名護東沖でジュゴン確認！！

[資料] 普天間飛行場代替施設建設事業に係る 環境影響評価書に対する知事意見 (抄)

普天間飛行場代替施設建設事業に係る環境影響評価書について - 飛行場の設置の事業について -

図 - 6.16.1.47(4) 事業実施区域周辺海域におけるジュゴンの行動軌跡 (平成22年度、個体別)

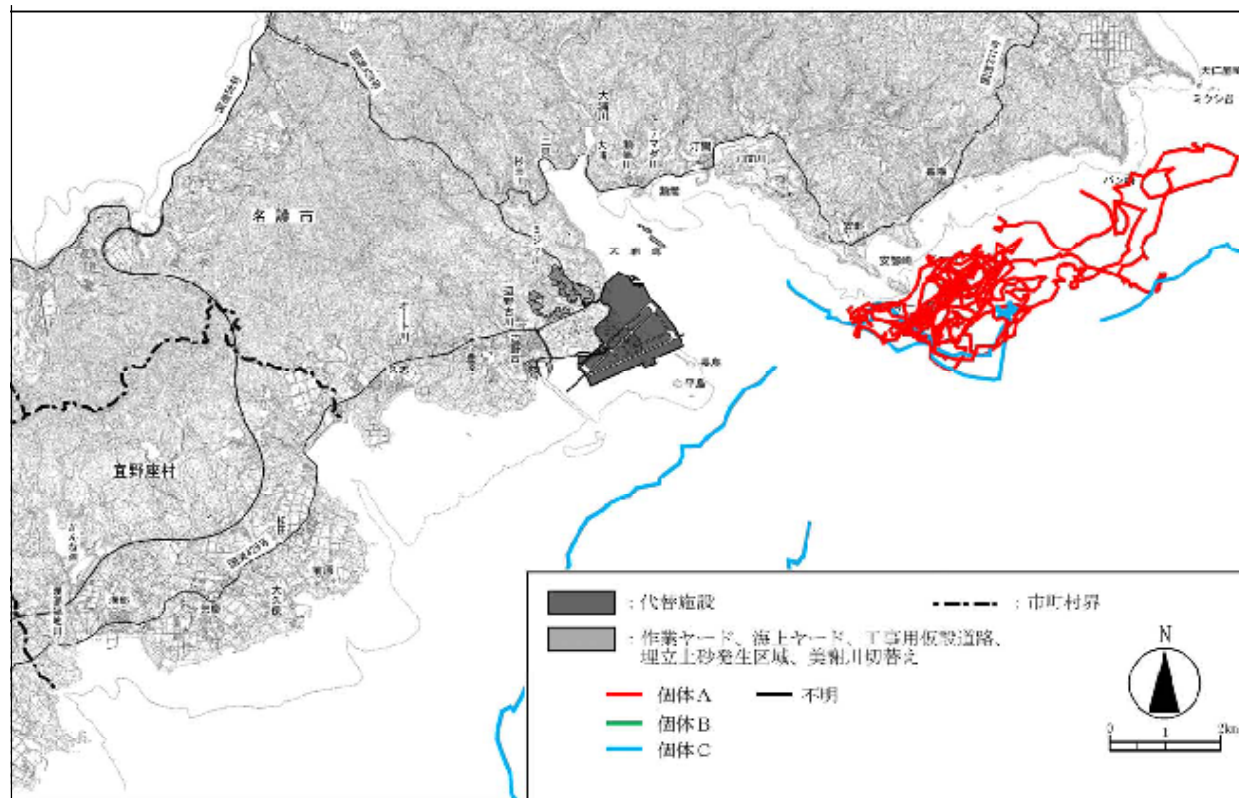
沖縄本島が生息域の北限とされ、絶滅の恐れがある国の天然記念物ジュゴン 1頭が2月29日、名護市天仁屋沖で確認された。米軍普天間飛行場の名護市辺野古移設に向けた沖縄防衛局の環境影響評価書が示す「行動軌跡」より1～2キロ北東の沿岸域を悠々と回遊していた。同市東海岸に生息するジュゴンは、同評価書の記述よりも広範囲を生活圏としている可能性がある。

尾びれ左側に切れ込みがあるなどの特徴から、防衛局の評価書が示す「個体A」と同一個体とみられる。評価書は、この個体の生息場所を「安部崎からバン崎にかけての沿岸域」とし、「辺野古側に移動することはなく、大浦湾内に進入するような行動も確認されていない」と記している。

(1) ジュゴンについては、事業者が行った調査において、大浦湾内で食み跡が確認され、個体Cが大浦湾東側海域や宜野座沖に移動することが確認されており、過去には環境省の調査で大浦湾より西側でも食み跡や個体が確認されていることから、広範囲な移動能力を有するジュゴンについて、餌場への移動を阻害するような影響はない等の断定的な予測は適切ではない。多数の作業船や土運搬船等の往来によってジュゴンの沖縄島東海岸南北方向の移動を分断する可能性があり、繁殖のための移動にも影響するおそれがあり、環境保全上の問題が生じる可能性がある。

(14) 個体Cの行動範囲が大浦湾東側海域までの範囲であることについて、辺野古地先を利用しない理由が適切に検討されておらず、個体群が維持できるとの予測の根拠が妥当ではないと考える。
